Autorización p.º hacer ciertas
modificaciones en la fachada
del Ex-convento de S. Vicente Paul.

Plano de las fachadas principal y lateral del ex-convento de S. Xpote de Paul de esta Corte en que se demuestran las obras construidas y que se proyectan construir con el objeto de habilitarle para el Correccional de esta M. H. V.

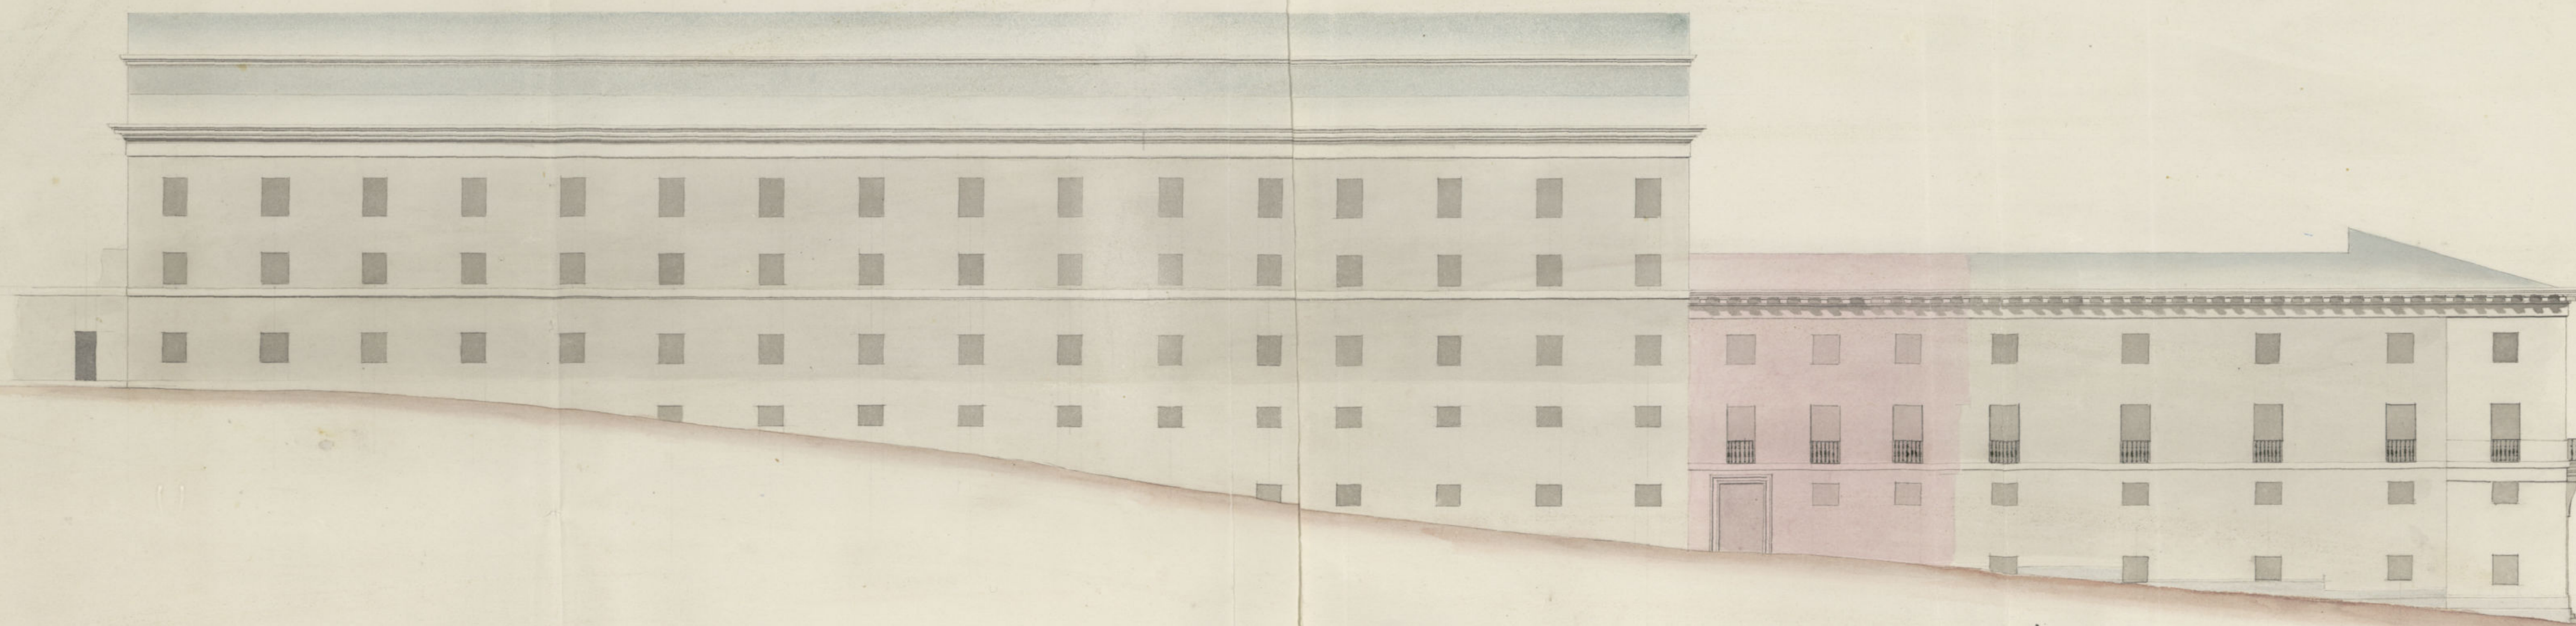
En cumplimiento del decreto de V. S. I. que antecede
y enterado del plano que se presenta firmado por
el Arq^t. D. Pedro Lerma, digo; no hallar repro-
 alguno en que el Sr. Ayuntamiento se oponga con-
tra la licencia que se solicita, para ejecutar el tra-
so de fachada nombrado con tanta rosa en la facha-
da del Paredo Correccional por la calle del Alcaide
bajo la observancia del plano presentado, y con la circun-
stancia de construir los cimientos de piedra y cal con
merced de cal y arena sobre terreno firme dandoles
cuatro pies de ancho hasta medio pie mas bajo que el
carril de la calle en donde retallan los muros por de
cada lado se sentará el rosado de la anterior de tres
pies de altura lo menos con su tizon correspondiente,
reintando dos hiladas descubiertas en el punto mas
elevado de la calle, continuando así un pie hasta
el mas bajo en que fallen estas en ningún punto
de la fachada: sobre el referido rosado y con el grueso

de tres pies continuará de fabrica de ladrillo y merced
de cal y arena el cuerpo bajo hasta la imposta del

piso principal, y de la misma fabrica en todas las
alturas, siendo los arcos de puertas y ventanas del
propio material sin entramado alguno ni lumbrerales,
de madera, retallandose un cuarto de pie por lo mas
un de cada piso, de forma que resulte el ultimo con
los y medio pies de grueso para el alero del alero
que sea de madera descubierta, compuesto de solera
canchillo con tocadura, corona superior moldada
y canchillo de plomo a la hoja de lata con sus corres-
pondientes vertederos colocados de manera que no obstruyan
con los faros del alumbrado publico, sembrando
con boquillas, caballetes y respaldos con yeso. Los balau-
nes tendran uno y medio pie de mas de ovalo, dandoles de
altura tres y tres cuartos pies y al intervalo de los balau-
nes seis dedos, quedando sembrados las patillas un pie
en el grueso de la pared, y mas dentro separadas del
vano de la luz de las ventanas. En la puerta no
habra batiente ni peldaños alguno que sobre algo

del filo de fachada para que no impida el transito
publico, debiendo abrirse hacia el interior del edificio. En
la acera se tendran losas de medio pie de grueso y tres
de salida tendidas con mortero de cal, ceñidas al em-
pedrado de la calle, y colocadas bajo de una ranura,

sin que en las losas queden abrisas lumbreras horizontales
a los transeos, debiendo estas colocarse en los nichos de
las puertas, o verticales a las ventanas: y por ultimo se co-
rara la fachada decentemente con arcos a un buen or-
den de construcciones, usando de tintas analogas al mismo
y pintando de color claro la puerta de calle segun lo
prevenga en el Regl^o de Policia Urbana; pero como el
Excmo Ayuntamiento se halla exclusivamente encargado de la
forma, buen aspecto de los edificios y de la seguridad pu-
blica, podra cuando guste el Excmo. Alcade Constituido por
Real^{te} encargado del Cuartel, mandar que se reconozca e
informe acerca del estado de la obra, debiendo dar
asiento el encargado de la obra, luego que este sea
la cantonera para comprar el primer reconocimiento, segun
lo dispuesto de curas de el piso principal y reconozca cuando la
fachada este coronada del alero, para que presentados
los reconocimientos resulte el cumplimiento de lo dispuesto el

Excmo Ayuntamiento tiene resuelto sobre el particular.
En cuanto a la construccion de arcos cuidara el Regl^o
Director se conformen con la lapidaria donde pora en
cualquier ocurrencia. Madrid a 10 de Julio de 1846

La Comisión de Obras en vista

del plano presentado por el Sr.

Director de Penidies relativo

al Arg. Cons. y las modificaciones y refer

encias proyectadas en la fabrica

en el edificio del la Carcer

de S. Vicente Paul sustinido

para el establecimiento del Penidie

Modelo, y con prouincia del

informe emitido por el Sr.

arquitecto del Cuartel no halla

reparo en que se sirva con

ceder su permiso para la

ejecución de las referidas

obras segund y en los ter

minos que apruebo. No
fuero. Mar. 23 refugio de
1844.
